**ODWOŁANIE**

w postępowaniu o udzielenie zamówienia publicznego, prowadzonym w trybie przetargu nieograniczonego pn. **Dostawa i montaż instalacji kolektorów słonecznych, pomp ciepła oraz paneli fotowoltaicznych w ramach projektu pn. „Odnawialne źródła energii na terenie Gminy Sokółów Podlaski”**, znak sprawy: IGKOŚiPF.271.2.5.2020 (dalej: „**Postępowanie**”).

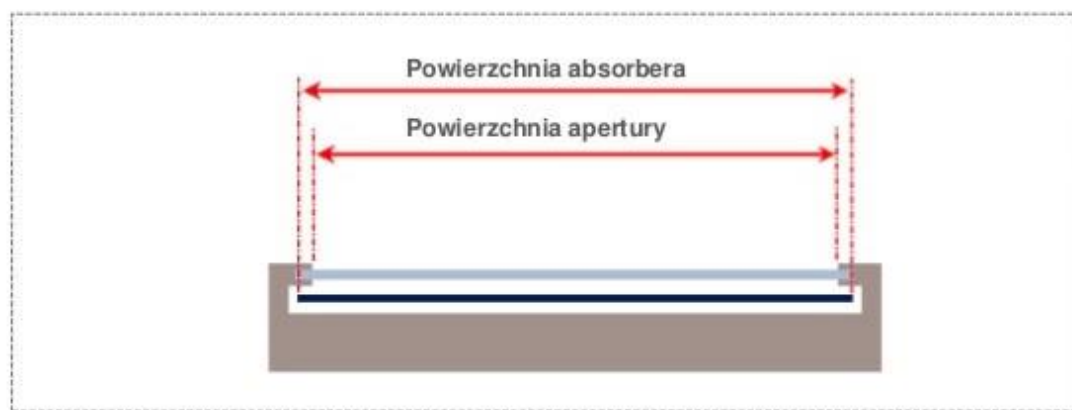
6. Niezależnie od powyższego wskazać trzeba, że **formułowanie jakichkolwiek wymagań co do minimalnej powierzchni absorbera jest w ogóle pozbawione sensu i niczemu nie służy**. O powyższym przesądają następujące względy. W przypadku kolektorów słonecznych wyróżnić można trzy rodzaje powierzchni:

8. **Powierzchnia absorbera kolektora** słonecznego to rzeczywista powierzchnia płyty absorbera znajdującego się wewnątrz obudowy. Nie jest to istotna cecha kolektora, gdyż nie oznacza, że cały absorber bierze udział w pracy kolektora – może być większy niż powierzchnia „prześwitu” dla promieniowania słonecznego. Wówczas, zakres zakryty obudową nie jest aktywny.

9. **Powierzchnia apertury kolektora** słonecznego to powierzchnia czynna, i zgodnie z pojęciem optyki, jest to największa powierzchnia absorbera jaka może być eksponowana, aby odbierać promieniowanie słoneczne. Dla kolektorów płaskich, powierzchnia apertury jest przyjmowana jako nieosłonięty fragment powierzchni szyby przez którą dociera promieniowanie słoneczne. Innymi słowy, powierzchnia apertury to ta powierzchnia, która w rzeczywistości „pracuje” w kolektorze słonecznym. Nie należy jej utożsamiać z powierzchnią absorbera, gdyż nie cała powierzchnia absorbera może być nastłonięta.

10. Relacje pomiędzy powierzchnią absorbera a powierzchnią apertury przedstawia poniższa ilustracja:

Widać zatem, że większa powierzchnia absorbera nie jest żadną zaletą, gdyż powierzchnia apertury (ta, która „pracuje” w kolektorze) może być i często jest mniejsza niż powierzchnia absorbera. Tak będzie, gdy płyta absorbera wewnątrz korpusu kolektora ma wymiary większe od wymiarów okna wpadania promieniowania słonecznego. **Jednocześnie, Zamawiający nie określił żadnych wymagań co do minimalnej powierzchni apertury, jak też nie zastrzegł, że płyta absorbera wewnątrz korpusu kolektora nie może mieć wymiarów większych od wymiarów okna wpadania promieniowania słonecznego. W rezultacie, wymóg dotyczący powierzchni absorbera kolektora minimum 2,30 m<sup>2</sup> nie ma żadnego uzasadnienia i niczemu nie służy, poza ograniczeniem, a wręcz wyeliminowaniem uczciwej konkurencji.**

11. W związku z powyższym Odwołujący wnosi o zmianę ww. kwestionowanego wymagania (zawartego w PFU stanowiącym załącznik nr 6 do SIWZ, w „Opisie wymagań zamawiającego w stosunku do przedmiotu zamówienia dla instalacji solarnej” na str. 13 PFU), poprzez rezygnację z wymogu powierzchni absorbera kolektora minimum 2,30 m<sup>2</sup>. Odwołujący wnosi zatem, o usunięcie wymogu:

<i>Powierzchnia absorbera kolektora</i>	<i>min. 2,30 m<sup>2</sup></i>
---	--------------------------------

ALTERNATYWNIE,

Odwołujący wnosi o zastąpienie tego wymogu następującym wymogiem:

<i>Powierzchnia absorbera kolektora</i>	<i>min. 2,20 m<sup>2</sup></i>
---	--------------------------------

## B. WSPÓŁCZYNNIKA UTRATY CIEPŁA A1

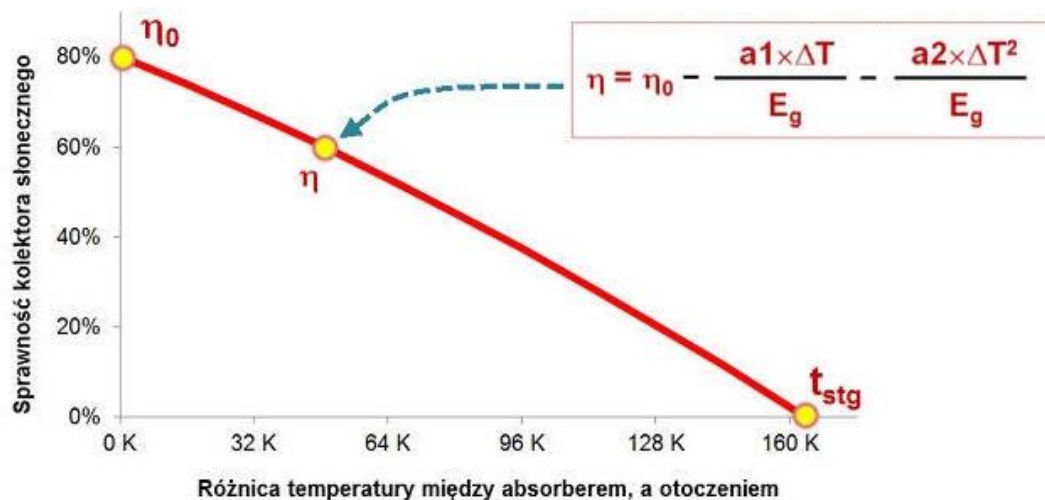
12. Jak to już podniesiono powyżej, wymagane parametry zostały tak dobrane, iż wskazują na jeden konkretny produkt firmy Viessmann, tj. kolektor Viessmann Vitosol 200-F-SVE, występujący również pod nazwą handlową EV2 Typ SVE. Poniżej Odwołujący wyszczególnia parametry, które eliminują wszystkie pozostałe kolektory, zarówno kolektory produkowane przez Odwołującego jak i wszystkie pozostałe, znane Odwołującemu i dostępne na rynku:

- parametr dotyczący minimalnej powierzchni absorbera minimum 2,30 m<sup>2</sup>, do którego Odwołujący odniósł się powyżej oraz
- parametr dotyczący maksymalnego współczynnika utraty ciepła a1 w odniesieniu do powierzchni całkowitej kolektora wg normy EN ISO 9806: 3,469 W/m<sup>2</sup>K.

13. Odnośnie drugiego z ww. parametrów, tj. współczynnika utraty ciepła a1 wskazać trzeba, że Zamawiający dokonał dalszego ograniczenia uczciwej konkurencji poprzez ograniczenie parametrów krzywej sprawności odniesionych do powierzchni całkowitej (brutto), w szczególności poprzez ograniczenie współczynnika utraty ciepła a1. W celu wyjaśnienia terminu „krzywa sprawności kolektora”, Odwołujący wyjaśnia, że sprawność kolektora ocenia się na podstawie 3 parametrów: sprawności optycznej oraz współczynników strat ciepła a1 i a2. Na podstawie tych parametrów tworzony jest wykres

14. Zamawiający w Postępowaniu zamiast porównywać sprawność pracy zaoferowanych kolektorów słonecznych, porównuje poszczególne parametry cząstkowe, które w różny sposób wpływają na przebieg krzywej sprawności. W ten sposób dochodzi do sytuacji, w której pomimo wyższego wyniku sprawności pracy kolektora słonecznego A od wyniku sprawności kolektora słonecznego B, Zamawiający odrzuci ofertę z kolektorem A, gdyż nie spełnia ona minimalnego wyniku cząstkowego. Innymi słowy, ustanawiając w niniejszy sposób warunki SIWZ, Zamawiający nie bada wyniku końcowego produktów zaoferowanych, dążąc do otrzymania możliwie najlepszych produktów w ramach posiadanych środków finansowych, lecz bada parametry, które nie muszą determinować ogólnej sprawności (jakości) oferowanego kolektora słonecznego.

15. Przechodząc do dalszych wyjaśnień technicznych sprawności kolektora słonecznego, Odwołujący wskazuje, że gdyby izolacja cieplna kolektora była na tyle doskonała, że straty ciepła były by zerowe, to wykres sprawności miałby przebieg poziomy – czyli sprawność pracy niezależnie od temperatur absorbera i otoczenia była by zawsze jednakowa i równa sprawności optycznej. „Zerowa” sprawność kolektora słonecznego osiągana jest, gdy straty ciepła do otoczenia będą równoważne wydajności cieplnej. Taka sytuacja występuje przy braku odbioru ciepła z kolektora słonecznego. **Współczynniki krzywej sprawności**, takie jak sprawność optyczna  $\eta_0$ , oraz współczynnik utraty ciepła  $a_1$  i współczynnik utraty ciepła  $a_2$  w

odniesieniu do powierzchni całkowitej kolektora, wyznaczone w drodze badań, **samo z osobna nie wskazują na wydajność cieplną kolektora słonecznego, a dopiero wyliczona na ich podstawie sprawność chwilowa, a następnie moc pozwala na dokonanie obiektywnego porównania wydajności kolektorów.**

16. W wyniku ustanowionego minimalnego poziomu współczynnika utraty ciepła  $a_1$ , szereg kolektorów słonecznych, spełniających wszystkie minimalne wymagania pierwotnie określone w SIWZ, nie może zostać zaoferowanych, pomimo iż faktycznie posiadają obiektywnie wyższą wydajność niż kolektor, tj. wskazany już kolektor marki Viessmann model Vitosol 200-F-SVE (występując również pod nazwą handlową EV2 Typ SVE). **Przez obiektywnie wyższą wydajność można rozumieć wydajność określoną poprzez moc kolektora jak również poprzez symulowany uzysk energetyczny dla takich samych warunków – obydwa parametry są wyznaczone na podstawie uzyskanych wyniku badań współczynników sprawności i są upubliczniane w internetowej bazie certyfikatów Solar Keymark: <http://www.solarkeymark.nl/DBF/>.** Z danych zamieszczonych w ww. bazie wynika, że szereg kolektorów wyeliminowanych przez Zamawiającego posiada zarówno większą moc jak i większy uzysk energetyczny niż kolektor preferowany przez Zamawiającego.

21. W związku z powyższym Odwołujący wnosi o zmianę ww. kwestionowanego wymagania (zawartego w PFU stanowiącym załącznik nr 6 do SIWZ, w „Opisie wymagań zamawiającego w stosunku do przedmiotu zamówienia dla instalacji solarnej” na str. 13 PFU), poprzez rezygnację z wymogu zgodnie z którym maksymalny współczynnik utraty ciepła  $a_1$  w odniesieniu do powierzchni całkowitej kolektora wg normy EN ISO 9806: 3,460 W/m<sup>2</sup>K. Odwołujący wnosi zatem, o usunięcie wymogu:

Maksymalny współczynnik utraty ciepła $a_1$ w odniesieniu do powierzchni całkowitej kolektora wg normy EN ISO 9806	max. 3,460 W/m <sup>2</sup> K
--	-------------------------------

ALTERNATYWNIE,

Odwołujący wnosi o zastąpienie tego wymogu następującym wymogiem:

Maksymalny współczynnik utraty ciepła $a_1$ w odniesieniu do powierzchni całkowitej kolektora wg normy EN ISO 9806	max. 3,750 W/m <sup>2</sup> K
--	-------------------------------
